变更设计说明:

一层采暖平面图 1:150

甘肃省建筑设计研究院	工程名称: 甘肃省科技馆	工程地点: 甘肃省兰州市	设计日期: 2015.12
项目负责人: 王强	项目负责人: 王强	项目负责人: 王强	项目负责人: 王强
项目负责人: 王强	项目负责人: 王强	项目负责人: 王强	项目负责人: 王强
项目负责人: 王强	项目负责人: 王强	项目负责人: 王强	项目负责人: 王强
项目负责人: 王强	项目负责人: 王强	项目负责人: 王强	项目负责人: 王强

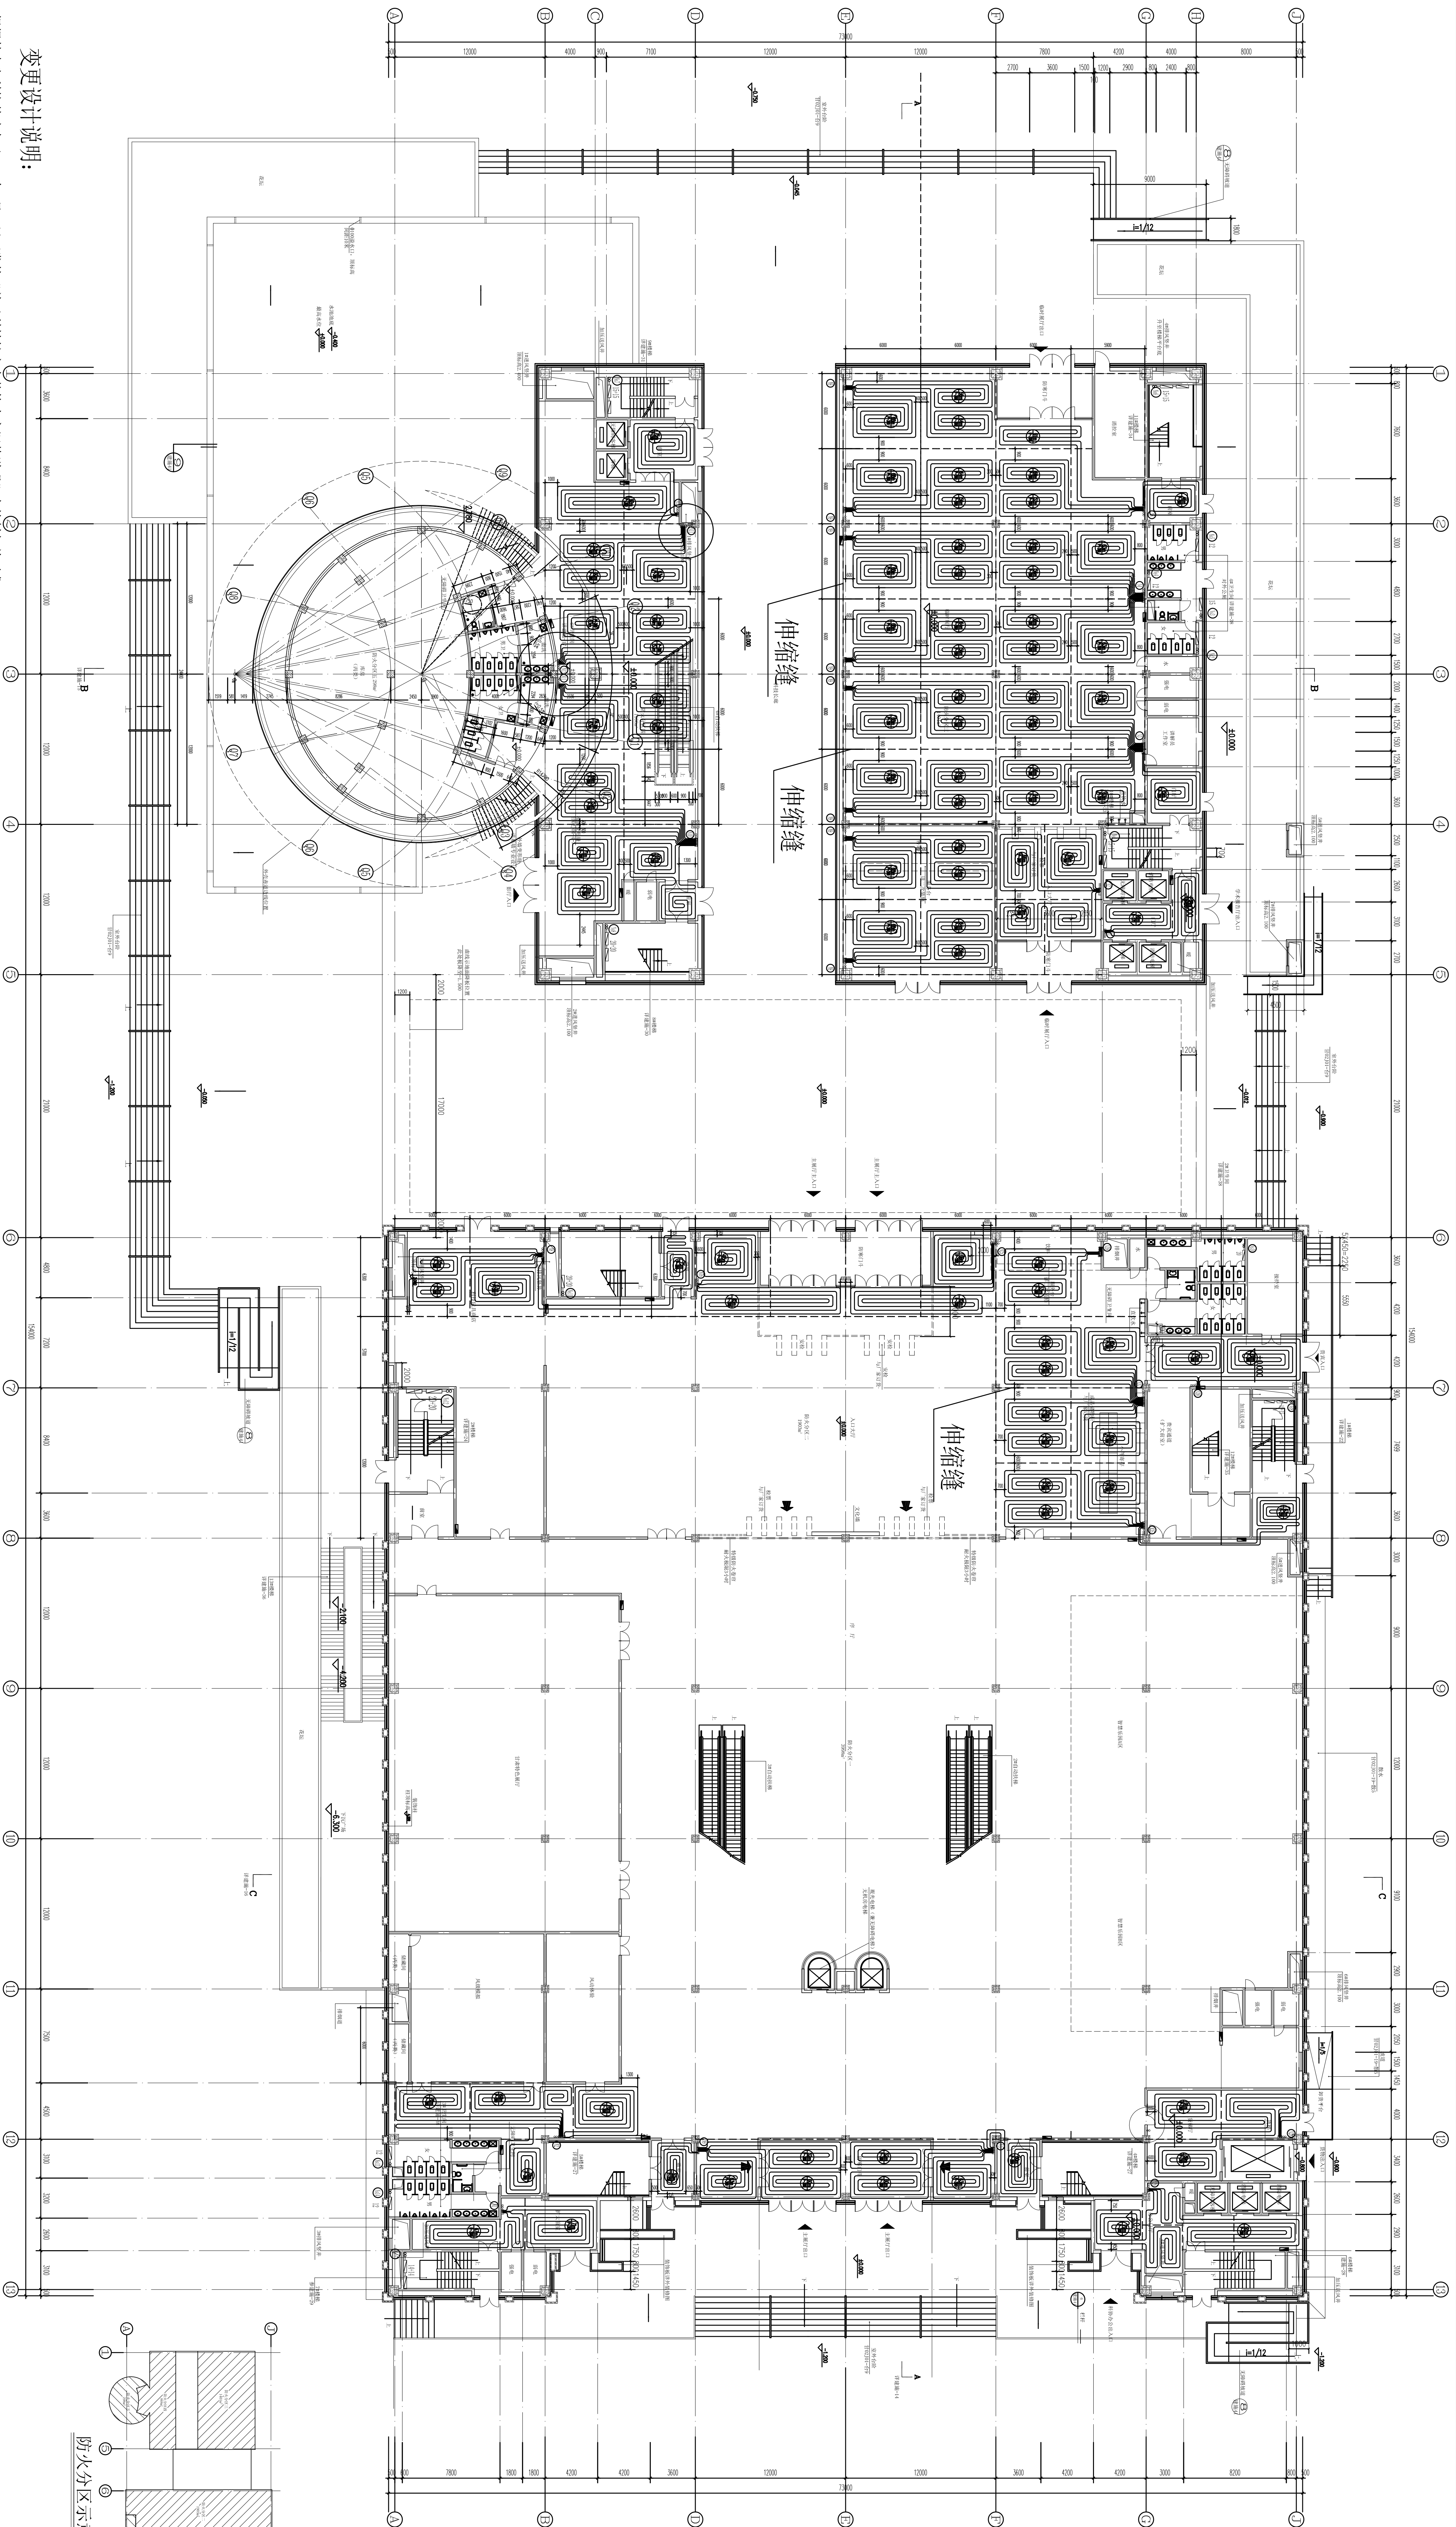
根据甘肃省科协基建办于2015年5月19日下发的“关于科技馆室内装饰内容调整说明”中的相关内容要求,取消一层七彩乐园展区、万花筒展区、甘肃特色展区和中庭标志牌展项四个区域的地暖管网铺设。另外,根据装修专业提出的要求,7轴交D轴、F轴的柱子应装修风格的要求,取消该处的分、集水器及相应地暖。
